工程指示 / 要求簡箋(E.I.)

工程指示編號：EI / 5309 / 23 修改版次： F
 工程編號： J - 858 工程名稱：將軍澳日出康城 11
 工程項目： 趙門 大貨地盆用鋁背板 加保護坑板及加大圓孔
 收件人： 生統 發件人： Paul Wong 日期：07/09/2023

| 材料 | 3003氧化板 | 復核 | | | 圖號 | J858-SD-AP01 | | |

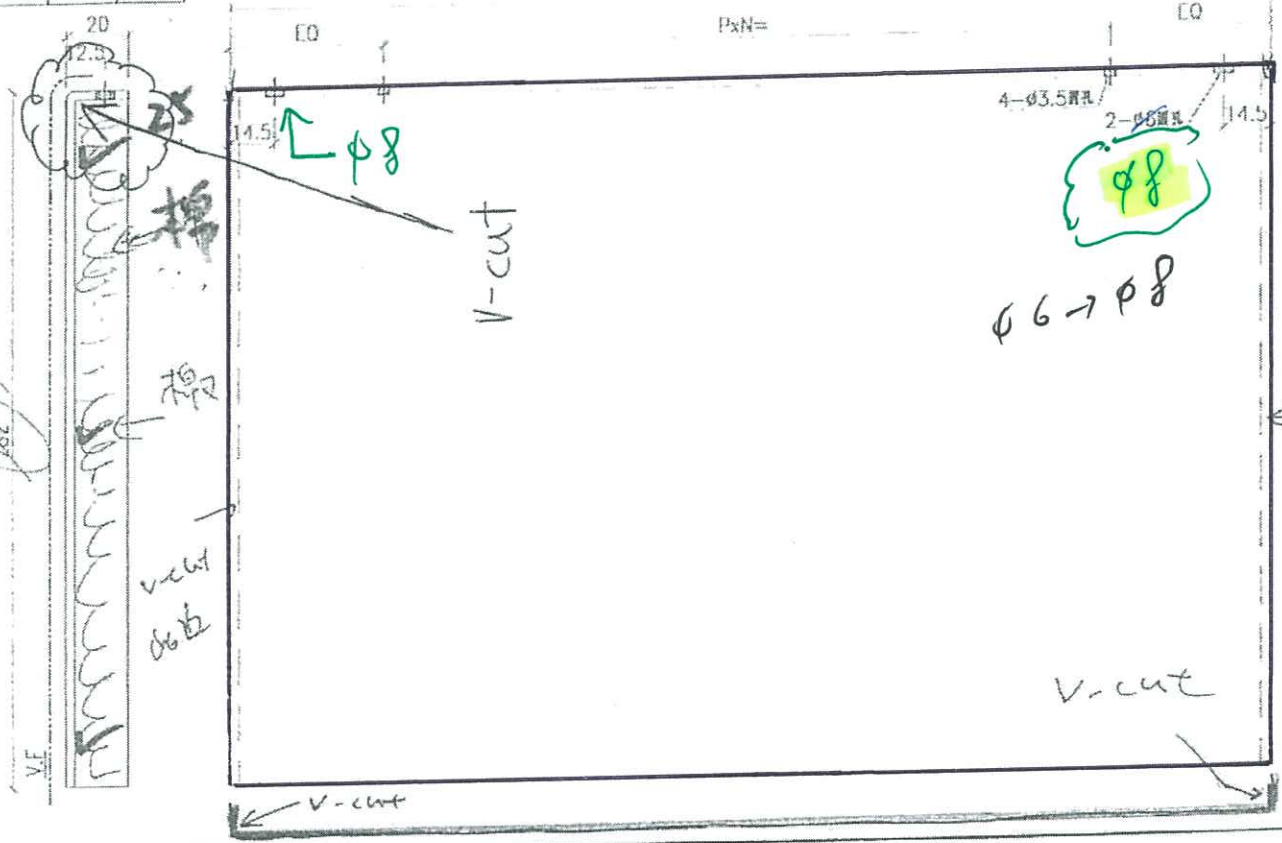
E 版： 鋁背板 SD-AP01：增加 V-cut 位置

E 版： 接受 SD-AP01 高度因 V-cut 而縮短 3mm

因v-cut 縮減3mm

F 版： 按地盤需要，廠方：1. 凡未出貨的，都要加保護坑板
2. 加大圓孔，8mm，共 588 件
